**Vedr.** : DIVE IN HAUGESUND, Loghammarvegen Raglamyr, Karmøy  
Dive In AS Haugesund (Padel Raglamyr Grønhaug Invest 1 AS)  
ANG. VIRKSOMHETSSKILT

**Dato** : 19.12.23

## TILSVAR ANG VIRKSOMHETSSKILT

Fig. 2 viser fasade VEST med størrelse på skilt. Kilde ARKIPELET

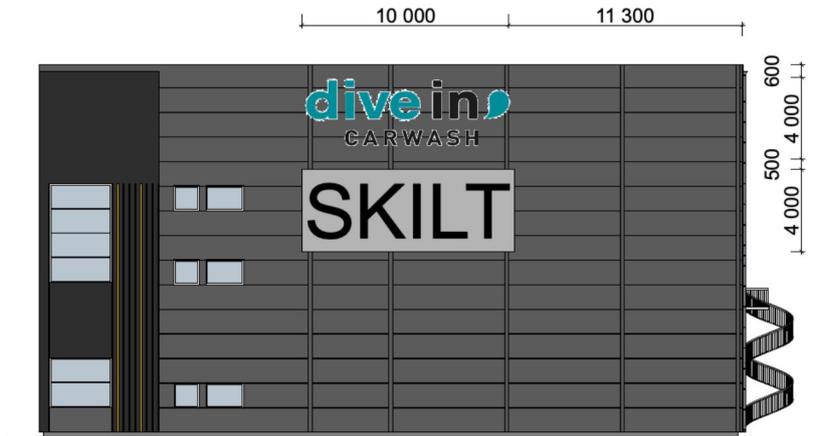
- Det er planlagt å montere skilt med enkeltstående bokstaver (som utgjør logoen) og som har innvendig belysning. Som vist på tegning vil hovedfargen i bokstavene være turkis med innslag av sorte bokstaver. Område som er markert med SKILT på tegningen er ikke avklart da 2. etasje ikke er utleid på det nåværende tidspunkt. Skiltet på tegningen viser først og fremst plassering og størrelse, men vil senere bli tilpasset logo til de som i ønsker å leier lokalene. En vil forsøke å holde skiltene i samme stil med enkeltstående bokstaver som er belyste. Som vist på tegningen har hvert skilt fått en størrelse på 10 m x 4 m = 40 m<sup>2</sup>.

Fig. 3 viser siktlinjier inn mot reklameskilt. Kilde Fonnakart rev. av ARKIPELET.

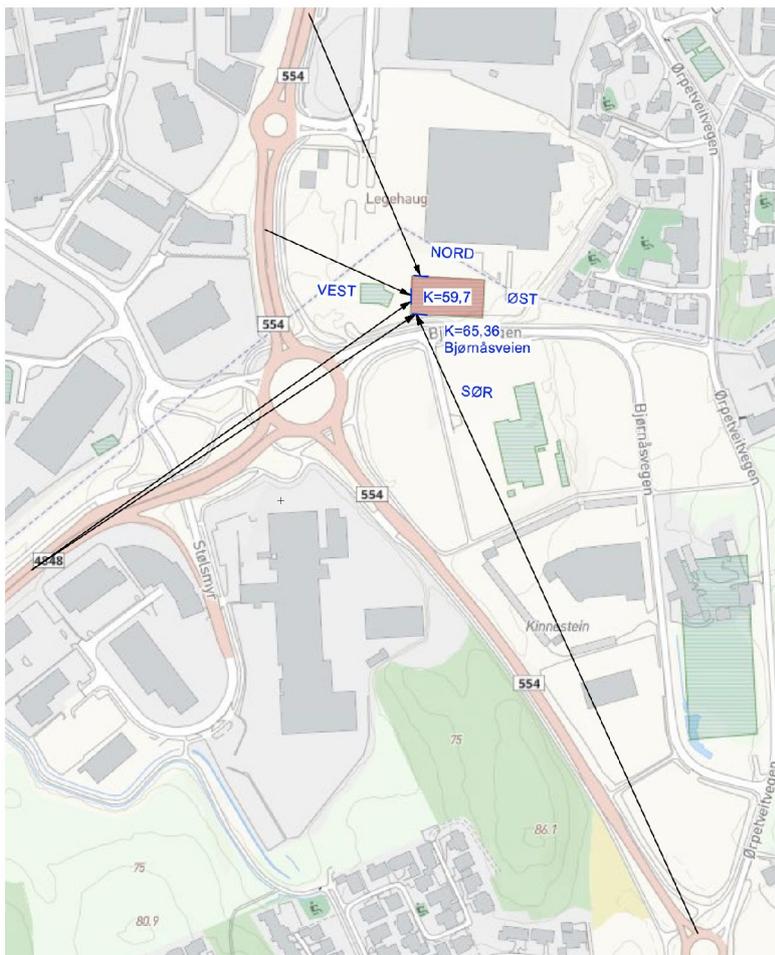
- Som vist i Fig. 3 er reklame på fasade sør svært viktig, da innfartsveiene fra Karmøy (vei 554 og 4848) kommer inn fra denne siden. Bygget ligger på kote 59,7, mens terrenget på sørsiden ligger på kote 65,36 (Fig.4) Høydeforskjellen blir da på 5,66 meter noe som gjør at nedre del av bygget ikke er synlig fra denne siden. En mener derfor at skilter ikke kan senkes ned, men beholdes som vist på tegning.

Fig. 4 viser kotehøyde på bygning og terrenget sør for bygningen. Kilde ARKIPELET.

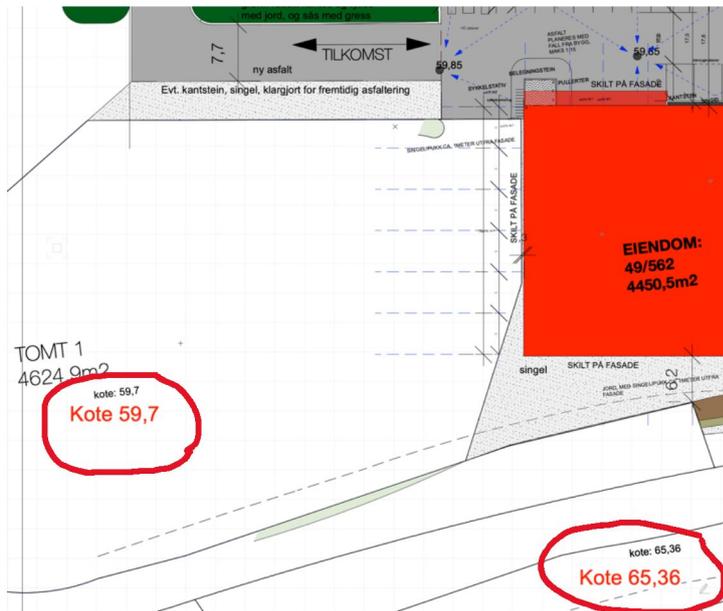
- Høydeforskjellen fra omkringliggende veier og terreng gjør at en ikke ønsker å senke skiltene ned til samme høyde som skilt på nordfasaden. Skilt på nordfasaden er tenkt som nær skilt, mens skilt på sør- og vestfasaden er avstandsskilt som er lette å lese på lang avstand. Estetisk bør skiltene på sør- og vest fasaden monteres på samme høyde.
